AMPLIACIÓN DE INFORMACIÓN N°1

ESTUDIO DE IMPACTO AMBIENTAL CATEGORÍA II

P.H. FRESNO

PROMOTOR: SOCIEDAD URBANIZADORA DEL CARIBE, S.A.

PLANTA DE MOVIMIENTO DE TIERRA

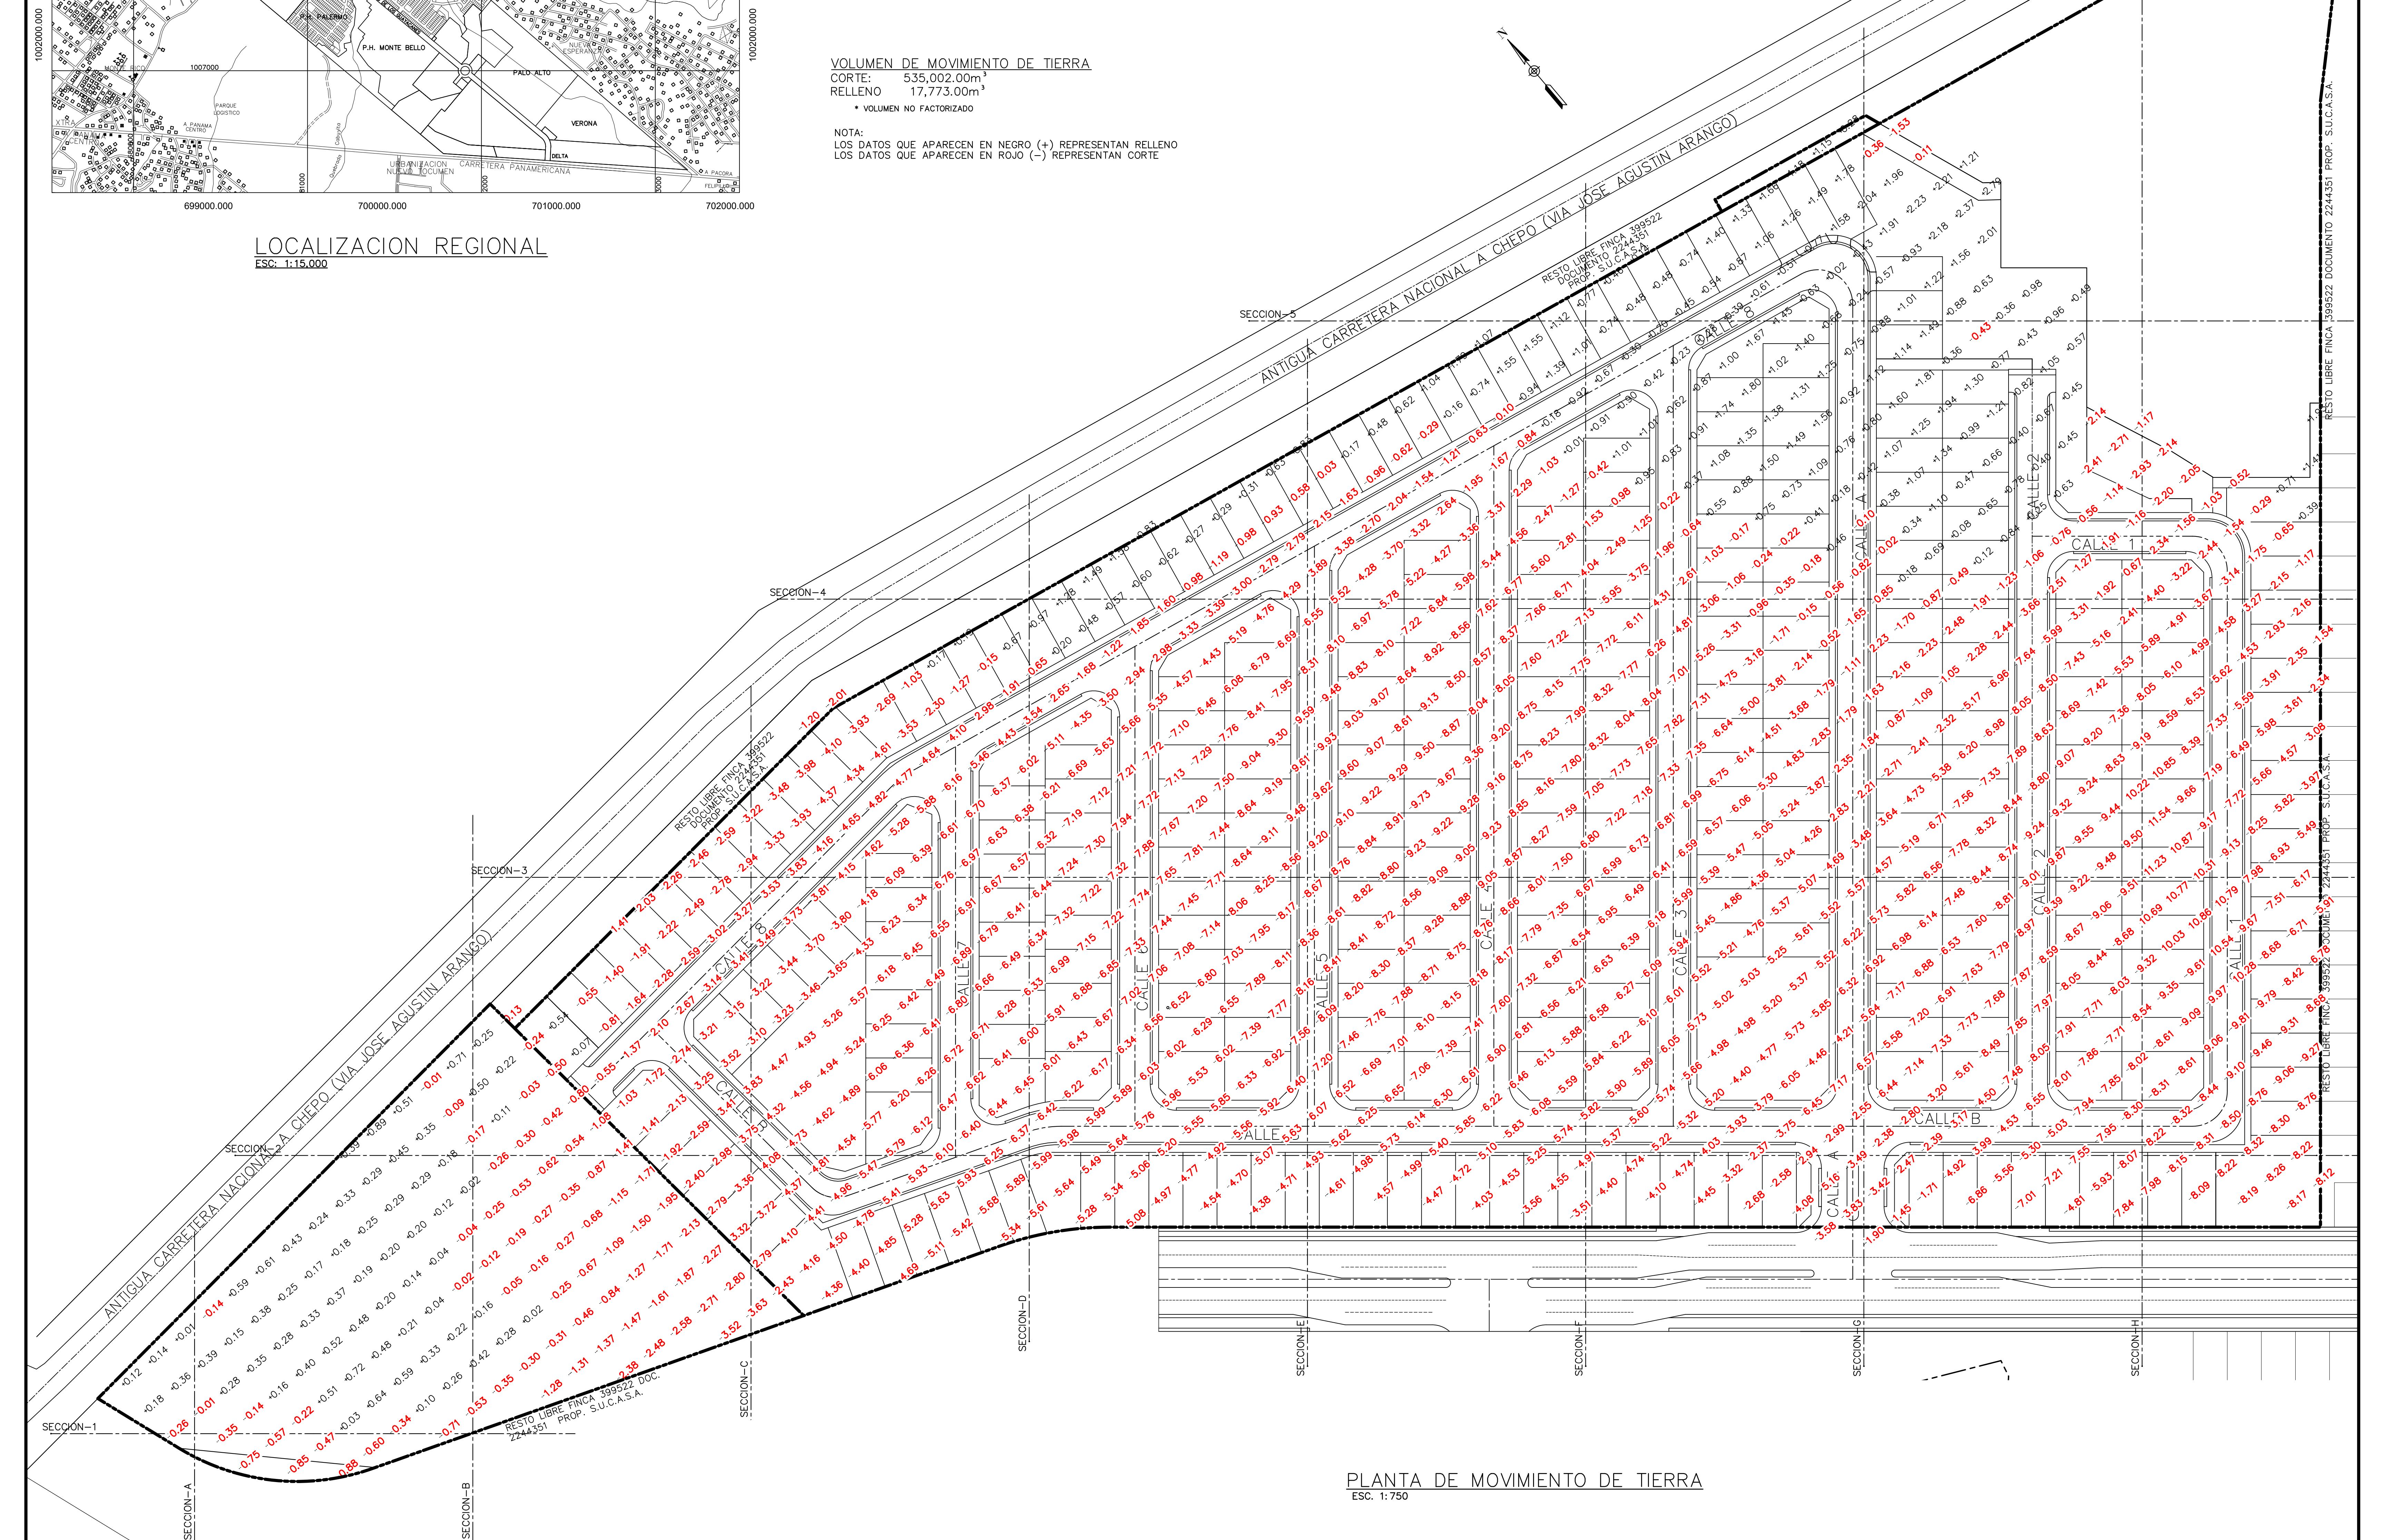
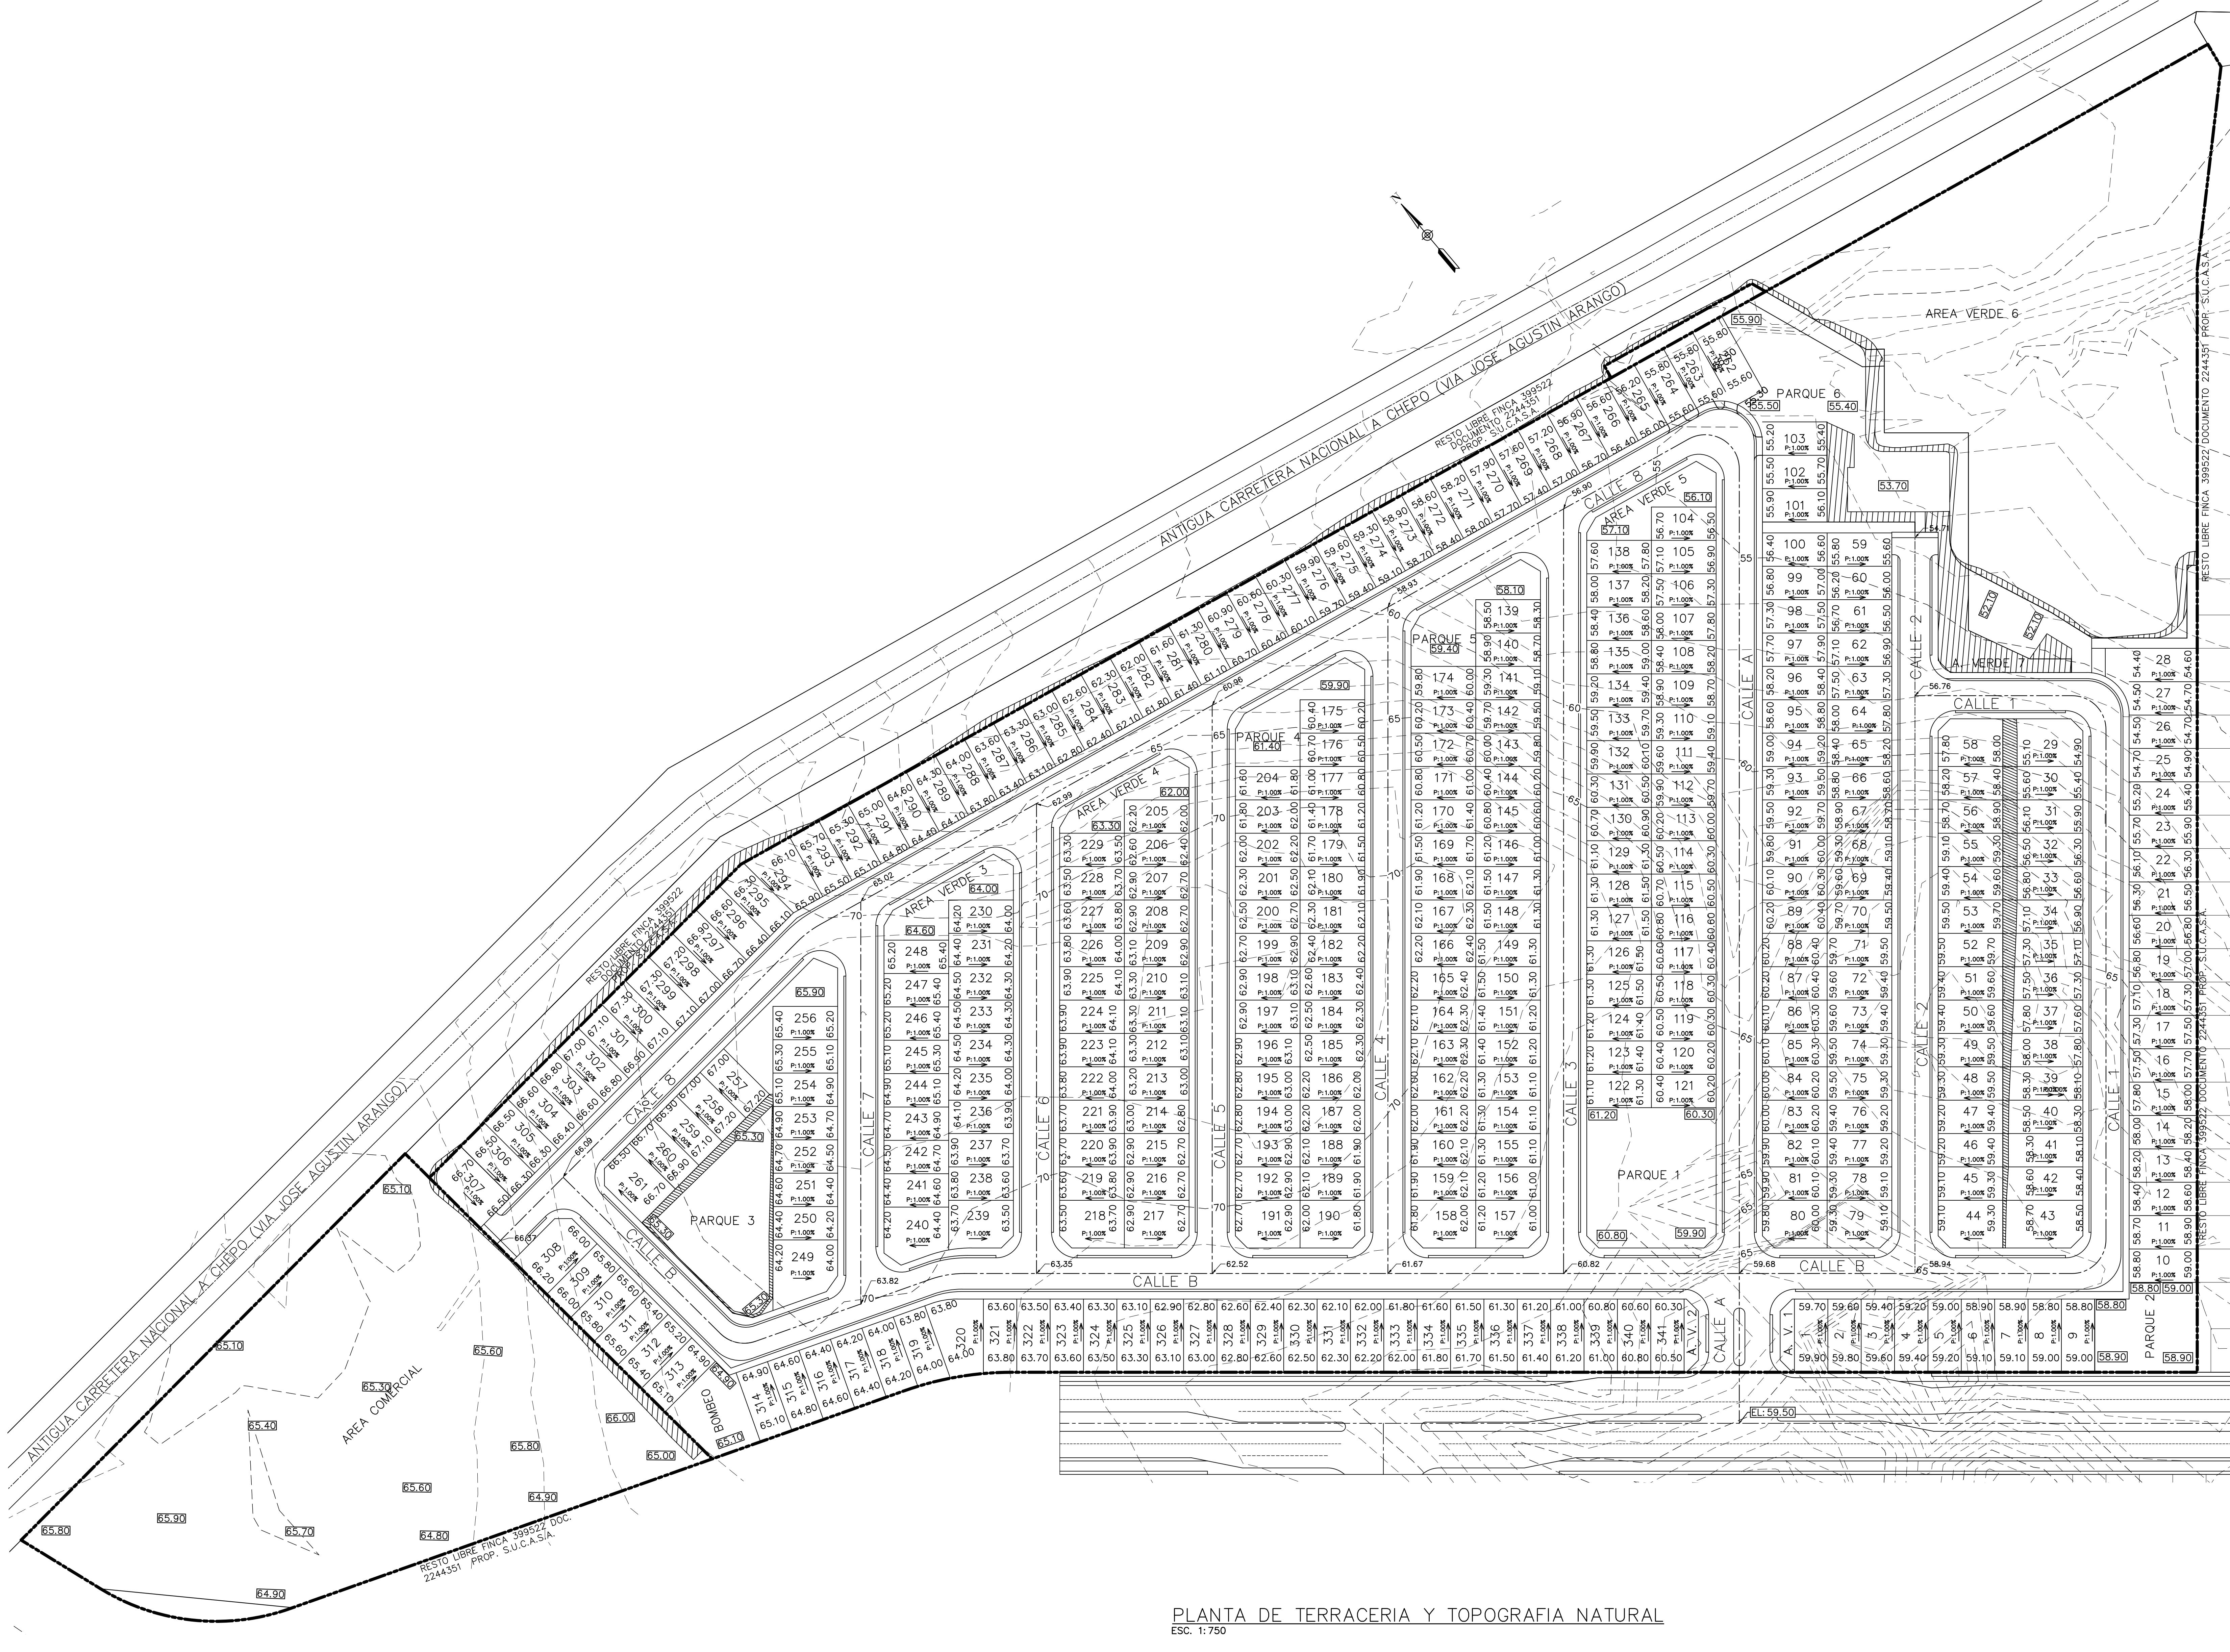
- a. **Presentar copia de las resoluciones que aprueban los proyectos donde se dispondrá material de corte de excedente del proyecto.**
- b. **Presentar Planos de los perfiles de corte y relleno donde se establezca: el volumen de movimiento de tierra a generar en el proyecto y volumen de material de relleno e indicar los niveles seguros de terracería.**

- a. Ver Anexo A con resoluciones de aprobación.
- b. Se adjuntan los planos de movimiento de tierra en el Anexo B. El volumen de corte es de 535,002 m³ y el volumen de relleno es de 17,773 m³, teniendo como balance un total de 517,229 m³ de excedente. Se indica los niveles seguros de terracería.
